**INFORME DE FISCALIZACIÓN AMBIENTAL**

**MEDIDAS CORRECTIVAS**

**CANTERAS LONCO**

**DFZ-2015-4109-VIII-SRCA-IA**

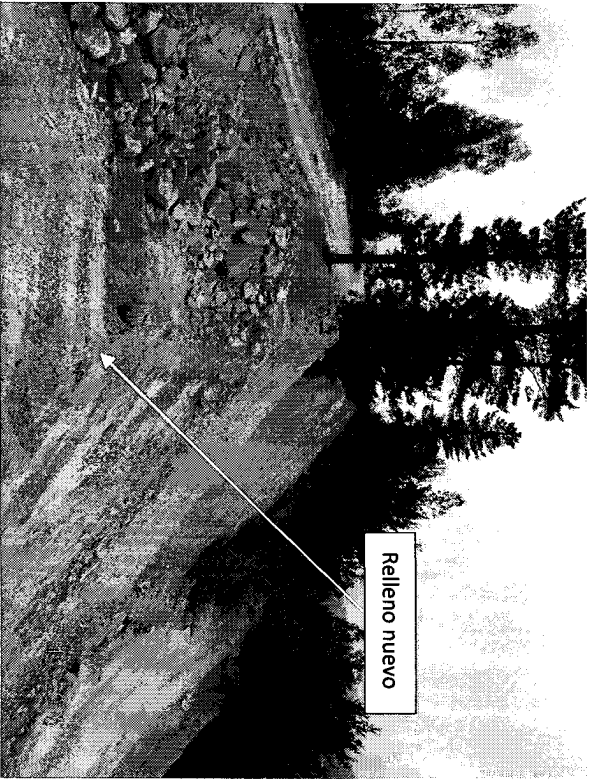
- d) Con fecha 19-11-2015, mediante Carta del Sr. Rodrigo Rivas Martínez apoderado de Canteras Lonco S.A. (Anexo 4), remitió el Informe Final de ejecución de las obras de las medidas provisionales de fecha 18-11-2015 (Anexo 5). Al realizar examen de información de este informe se constata que las actividades propuestas, como son la confección de los nuevos escalones y su estabilización de taludes se encuentra finalizada. A su vez en este documento se presenta como Anexo 1. Plano Topográfico, realizado con posterioridad al término de la ejecución de confección de terrazas y revestimiento de taludes. En este plano se presenta información de cotas de terreno, además de pendientes de los taludes en tres perfiles (A-A, B-B y C-C, ver Figura 2).

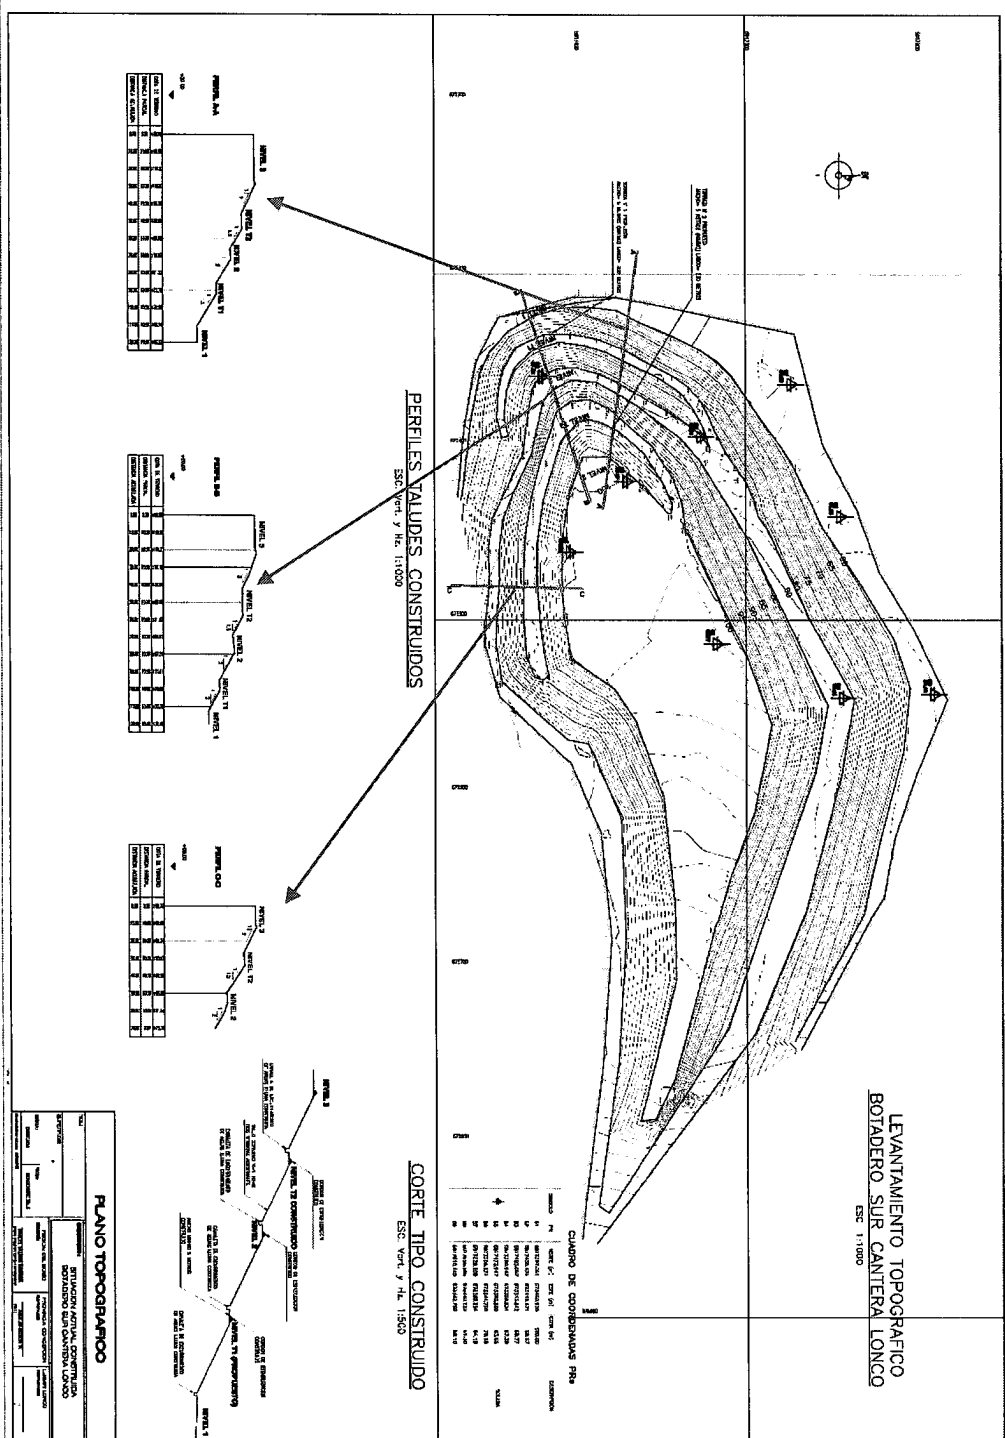
- En la inspección los fiscalizadores observaron que el nivel 9 fue subdividido en nivel 9 y nivel 8,5, al igual que con el nivel 10 que se subdividió su talud en nivel 10 y nivel 9,5, correspondiendo a nuevas terrazas de una altura no superior al brazo de la máquina retroexcavadora (Fotografías 1 y 2).

1. Sitio cercano al Botadero Sur. Ubicado en las coordenadas UTM E: 675.853; N: 5.917.421 (Datum WGS 84). Los fiscalizadores verificaron que este sitio se encuentra situado en el interior del predio y corresponde a un ensanche de camino ubicado hacia el Nor-este del acceso al botadero sur por el nivel 10 (Fotografía 3).

2. Sitio cercano al Botadero norte. Ubicado en las coordenadas UTM E: 676.293; N: 5.918.031 (Datum WGS 84). Los fiscalizadores verifican que este sitio se encuentra situado en el interior del predio y corresponde a relleno de talud que cubrió parte de un camino en mal estado, información que fue entregada por el Sr. Carlos Sandoval (Jefe de Planta) al momento de la inspección (Fotografía 4).

**Figura 3.** Imagen extraída desde el “Actividades Adicionales a Realizar en Botadero Sur, según recomendaciones de EMPRO Ltda.” (Anexo 14).

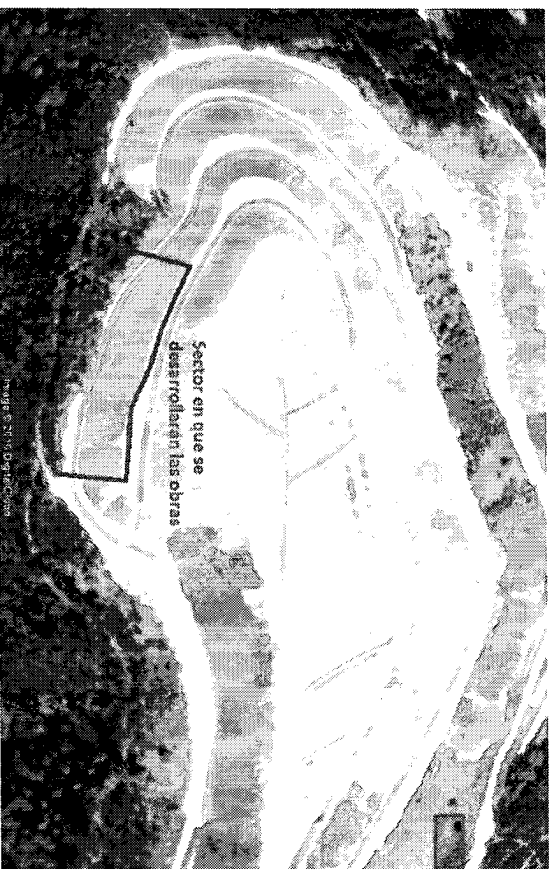
g) Paralelamente Canteras Lonco mediante Carta de fecha 11-04-2016 (Anexo 13) ingresó a la SMA un Informe denominado "Actividades Adicionales a Realizar en Botadero Sur, según recomendaciones de EMPRO Ltda." (Anexo 14). En este documento se señala que el objetivo del Informe es informar la calendarización de trabajos adicionales para ejecutar las recomendaciones que concluyó el Informe Geotécnico Final. Lo anterior en atención a que en el Perfil C-C la estabilidad estaba muy cercana al límite del factor de seguridad (FS) deseado. Por otra parte en este documento se señala que (...) las laderas del botadero son estables, cumpliendo incluso con elevados factores de seguridad que se aplican a rellenos que deben soportar carga de carreteras y/o construcciones, situación que no es el caso del botadero en cuestión. Lo anterior se contradice con el análisis realizado por SERNAGEOMIN.

- i. Se ejecutará una intervención en sector ubicado al sur del Botadero (Ver Figura 3), por lo tanto se desarmaran canalizaciones de aguas lluvia.
- ii. Se retirarán tubos drenantes, ubicado a pie de los taludes ya construidos.
- iii. Se propone la construcción de un muro de contención de enrocado, utilizando rocas de la Cantera. Este constará para su realización con la construcción de un foso de fundación de ancho 3,5 m y una profundidad de más de 2,5 m. Para tales efectos se realizará remoción de vegetación en el lugar de construcción del muro.
- iv. Se realizará relleno para disminuir pendiente de talud, además de perfilamiento y revestimiento con material de rocas de tamaño medio para evitar erosión.
- v. Se realizará nueva canalización de aguas lluvias en el pie del muro de contención, además de su revestimiento con material Impermeable y la instalación de tubos

Si bien se verifica que la medida contenida en el Resueivo Segundo 3) de la Resolución Exenta SMA N° 860/2015, ha sido ejecutada en relación a la realización de un Estudio Geotécnico Final que proponga medidas adicionales en el caso que lo amerite, se constata que del examen de información y análisis realizado por SERNAGEOMIN la estabilidad mecánica del Botadero Sur puede no estar alcanzando los factores de seguridad, que estimaron para su análisis. Por ende este Servicio agrega que a modo de asegurar que los taludes no puedan ceder frente a ciertos factores, se propone realizar nuevos estudios e incluso se construyan muros de contención en todos los sectores del Botadero que colindan con sectores poblados.
